Le Directeur général adjoint à l'aménagement  
et au développement durables

Je vous prie désormais de bien vouloir trouver à la suite de ce courrier l'avis et les observations du Département de la Seine-Saint-Denis sur l'intégralité du projet de PLU.

# Sur le projet de Plan Local d'Urbanisme (PLU) de La Courneuve arrêté en Conseil de Territoire le 27 juin 2017

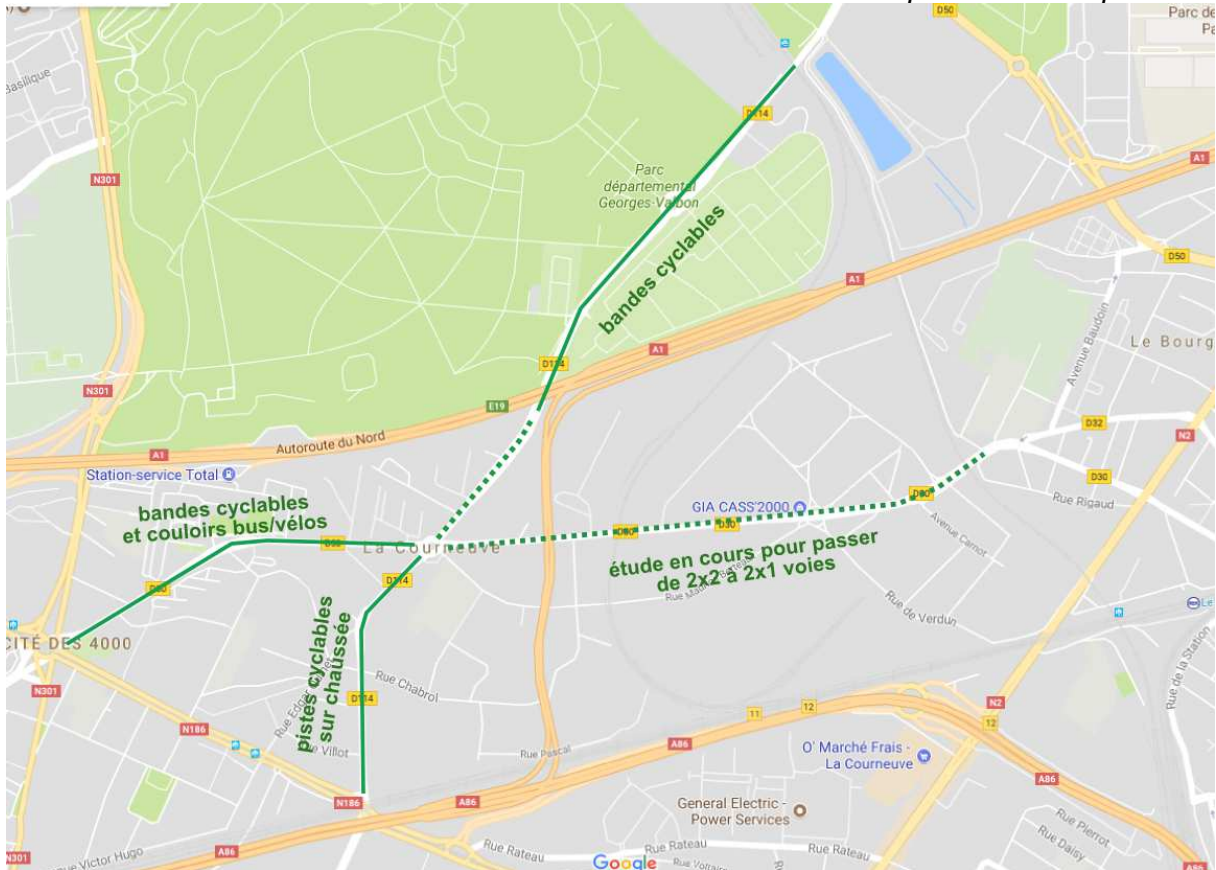
- P. 10, il est inscrit comme objectif « d'assurer la bonne intégration du projet du terrain des Essences » sans plus de précision. Il conviendrait de compléter ce propos de la manière suivante : « *Assurer la renaturation du terrain des Essences, porté par le Département, et sa bonne intégration au reste du parc Georges Valbon dans le double objectif de développer les usages et l'accessibilité au parc pour tous ses usagers et d'améliorer les milieux favorables à la biodiversité, tout en permettant l'installation des équipements olympiques temporaires* ».

- P.15, le symbole identifié sur le parc des sports « Lieu de rencontres (végétal – loisir) à créer ou à renforcer » parait peu explicite en l'état. Cette orientation mériterait d'être davantage précisée.

Ce plan parcellaire est un plan de principe.  
Source - Département de la Seine-Saint-Denis

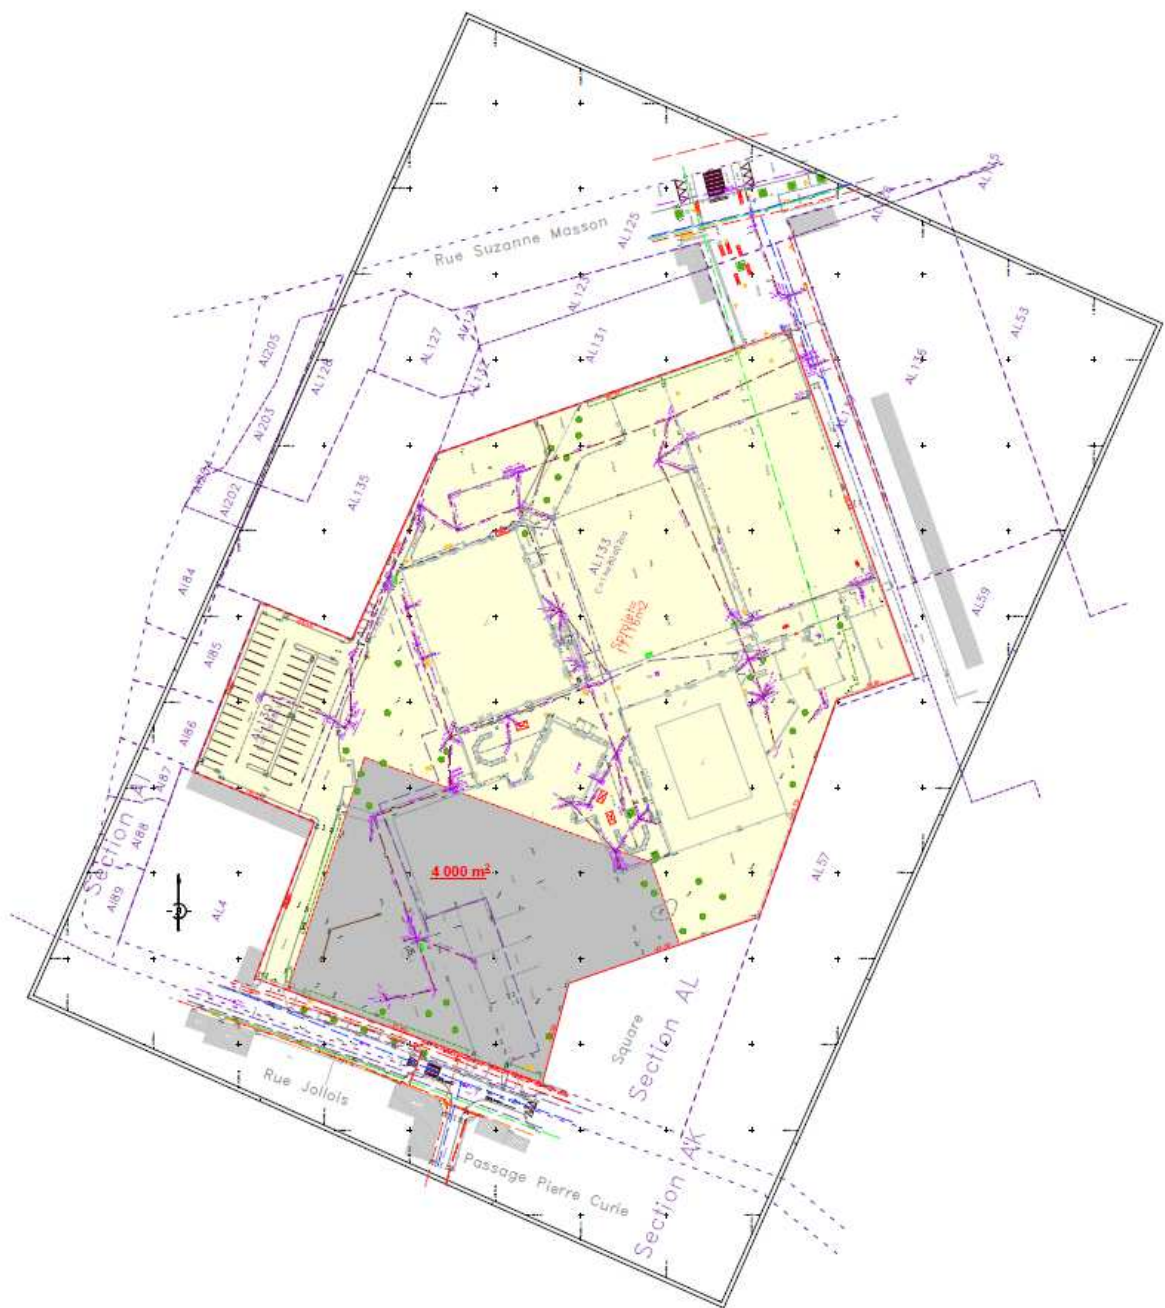
Une partie de la parcelle sur laquelle est implanté le collège Jean Vilar est identifiée dans le Plan Paysage du PLU comme « Espace paysagé protégé » (EPP).

Le Département demande la suppression de cet Espace Paysagé Protégé sur toute la parcelle du collège pour les raisons suivantes :

- Le zonage identifié ne correspond pas totalement à des espaces verts. C'est le cas par exemple du square Jollois existant qui, pour une majeure partie, présente un revêtement de sol propre aux parcs pour enfants.

- Ce plan paysage fige les masses végétales existantes alors qu'un projet est en cours sur la parcelle. Il se

superpose à la servitude de localisation EPT4 « Extension du square Jollois dans le cadre de la reconstruction du collège Jean Vilar » qui assure de la vocation d'espace vert de la parcelle qui sera rétrocédée à la ville (cf. voir le plan parcellaire de principe ci-dessous), étant donné que le Département deviendra propriétaire à terme de la parcelle au titre de l'article 79 de la loi n° 2004-809 du 13 août 2004<sup>1</sup>.

- Ce montage juridique et foncier exige la division de la parcelle dont le calendrier est encore incertain. Les modalités de calculs des espaces à préserver et à reconstituer sur la parcelle du collège ne seront donc pas les mêmes en fonction du phasage qui sera retenu pour ce montage.

→ Ainsi, afin d'éviter tout risque de recours, ou de refus du permis de construire et compte tenu de la garantie de la vocation d'espace vert du square Jollois par le Règlement, le Département demande la suppression de cet EPP sur toute la parcelle cadastrée AL0133.

→ Par ailleurs, le Département assure que des espaces végétalisés seront créés sur la parcelle dédié au collège en fonction et en cohérence avec le projet global de cet équipement scolaire.
